**Zpráva č.  
8301500J316**

**Expertní zpráva:**

**LIBEŇSKÝ MOST, PRAHA 7 A 8, Č. A. 999 984**  
**Analýza a posouzení současného technického stavu soumostí**  
**a možností oprav či výstavby nového mostu na základě předložených diagnostických**  
**prohlídek a projektové dokumentace.**

Obr. 6 Zakreslení poruch a závad – pole KL1

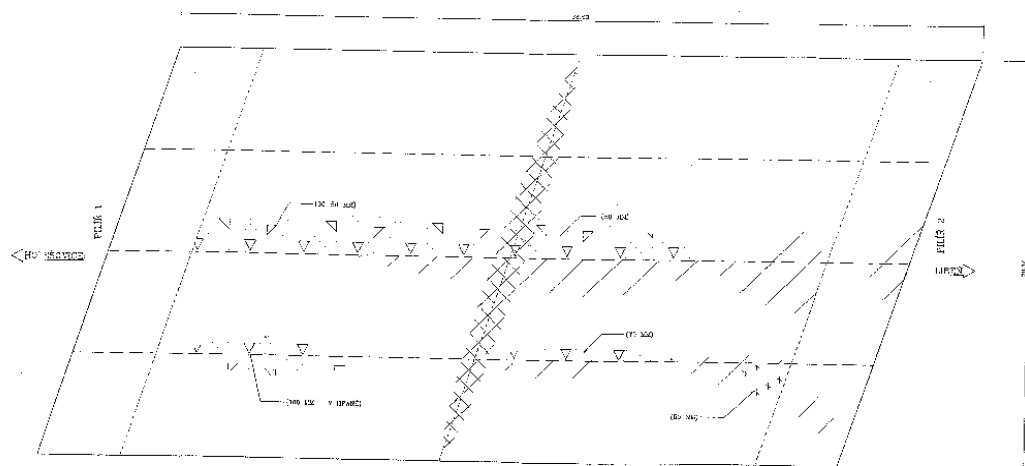
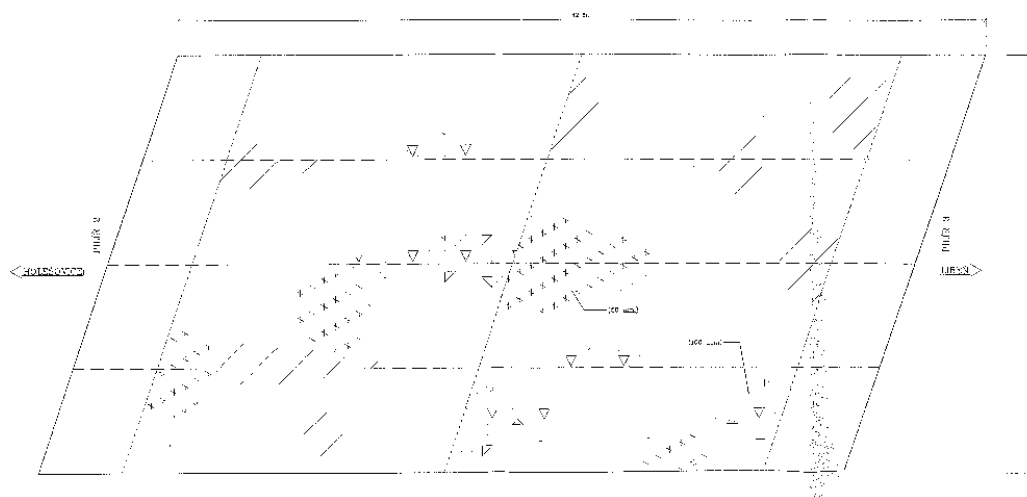
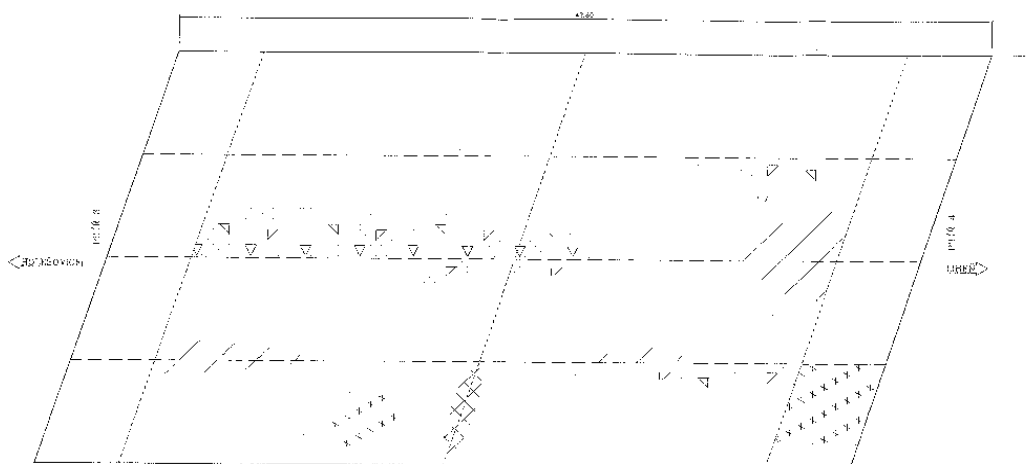
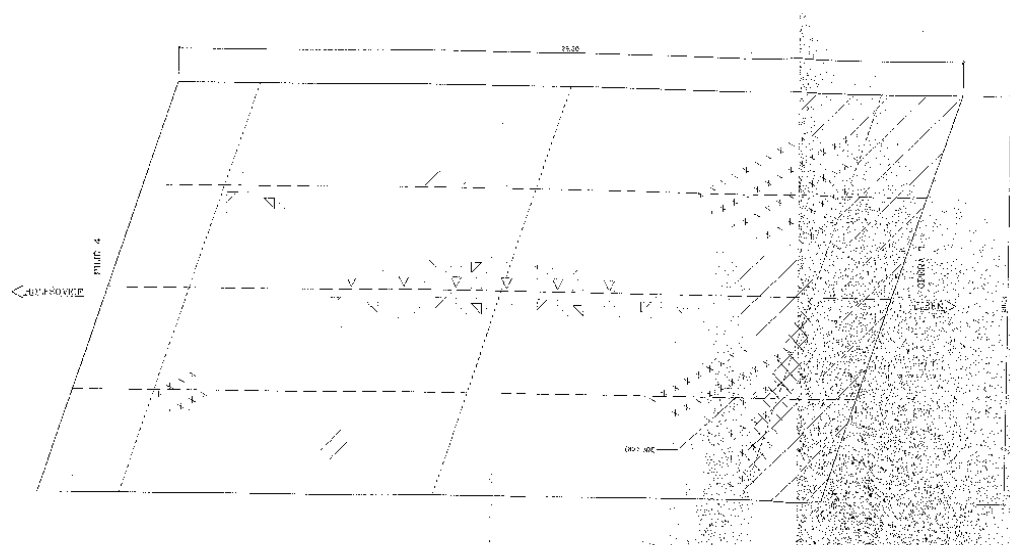
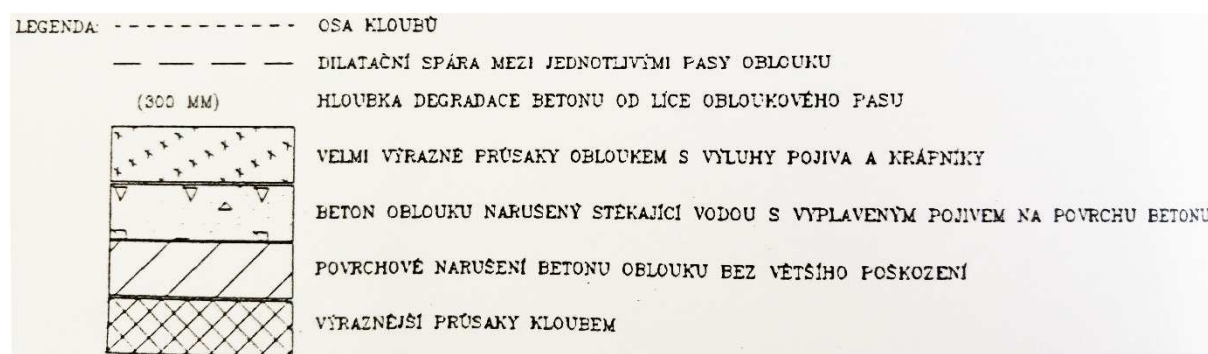
***Komentář KÚ k podkladu [1]:***

*Jedná se o první rozsáhlejší diagnostický průzkum konstrukce. Zpracovatelé se snažili o co nejpodrobnější popis stavu konstrukcí. S uvedenými metodami a závěry lze souhlasit. Zpracovatelé této zprávy je pokládají ve svém celku za správné a relevantní.*
